AKSLANDSELVA KRAFTVERK AS

Vår dato: 19.06.2026

Vår ref.: 200707947-43 Oppgi ved kontakt

NVE sitt vedtak - søknad om auka slukeevne for Akslandselva kraftverk i Etne kommune, Vestland fylke

Figur 1. Oversikt over Akslandselva med framheving av verdsette naturtypar, blant anna bekkekløft og bergvegg med middels verdi. Kartutsnitt frå Naturbase.

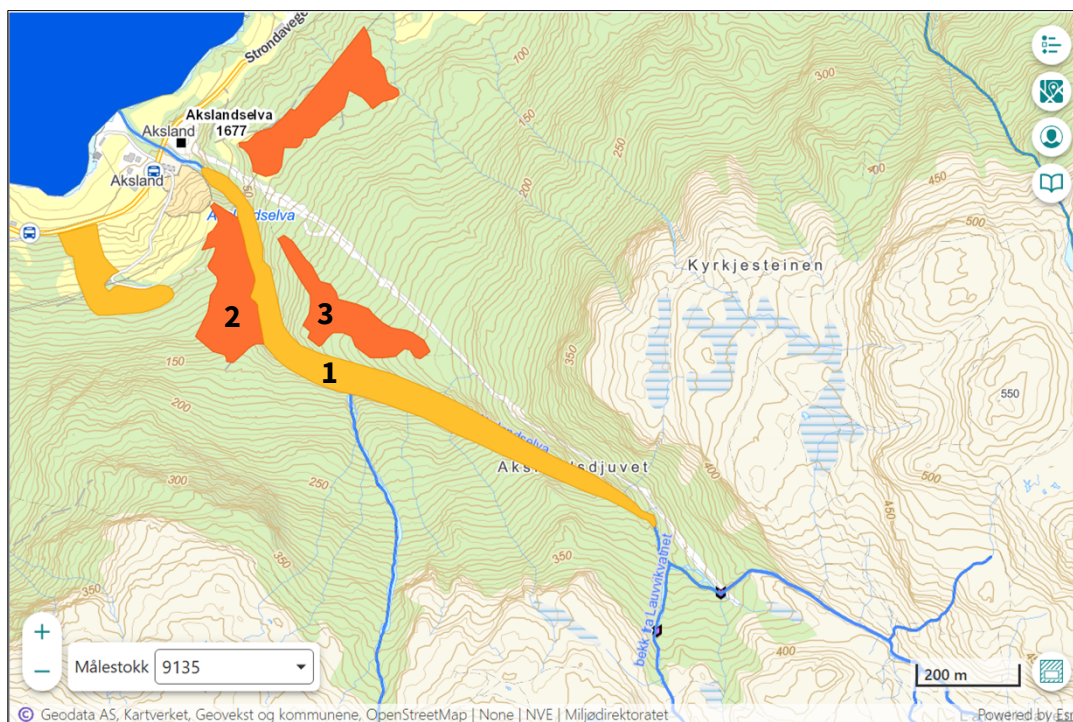
I samband med konsesjonssøknaden for Akslandselva kraftverk gjennomførte Ambio Miljørådgiving i 2005 ei feltkartlegging av biologisk mangfald i influensområdet. Under kartlegginga vart fleire verdifulle naturtypar registrerte (sjå Figur 1). Naturtypelokaliteten bekkekløft og bergvegg er klassifisert med verdi B og vurdert som viktig. I tillegg ligg det to svært viktige (verdi A) naturbeitemarkslokalitetar sør for Aksland, ein på vestsida og ein på austsida av Akslandselva.

I naturtypelokaliteten bekkekløft og bergvegg er fleire fuktkrevjande artar registrerte, mellom anna fuktkrevjande mosar og den sårbare arten hinnebregne (sårbar – VU), som er typisk for bekkekløftmiljø. I dei to naturbeitemarkslokalitetane (Figur 1, *naturtypar 2 og 3*) vart fleire raudlista artar funne. Dette omfattar beitemarkssoppene slimjordtunge (sterkt trua – EN), grå narremusserong (VU) og raud honningvokssopp (nær trua – NT).

Tiltakshavar påpeiker at fleire av artane som er registrerte innanfor bekkekløft og bergvegg er vurderte som livskraftige. Dette stemmer overeins med informasjon frå Norsk raudliste, men det endrar ikkje verdiklassifiseringa av naturtypen. Naturtypen sin B-verdi byggjer på heilskapen og artssamansetjinga i kløftmiljøet, og ikkje berre enkeltartar. Naturtypen er kjenneteikna av eit stabilt og fuktig mikroklima, der tilførsel av vatn og periodar med høg luftfukt er ein føresetnad for dei fuktkrevjande artane som inngår i naturtypen.

Etter NVE si vurdering kan reduksjonen i talet på overløpshendingar gi noko færre episodar med høg luftfukt og vassmetting i kløftmiljøet. Samstundes viser dei hydrologiske analysane at endringane er avgrensa, og at det framleis vil vere overløp i elva i tørre, middels og våte år. NVE

meiner derfor at dei økologiske funksjonane som opprettheld naturtypen, framleis vil bli ivaretekne innanfor ramma av gjeldande minstevassføringsvilkår.
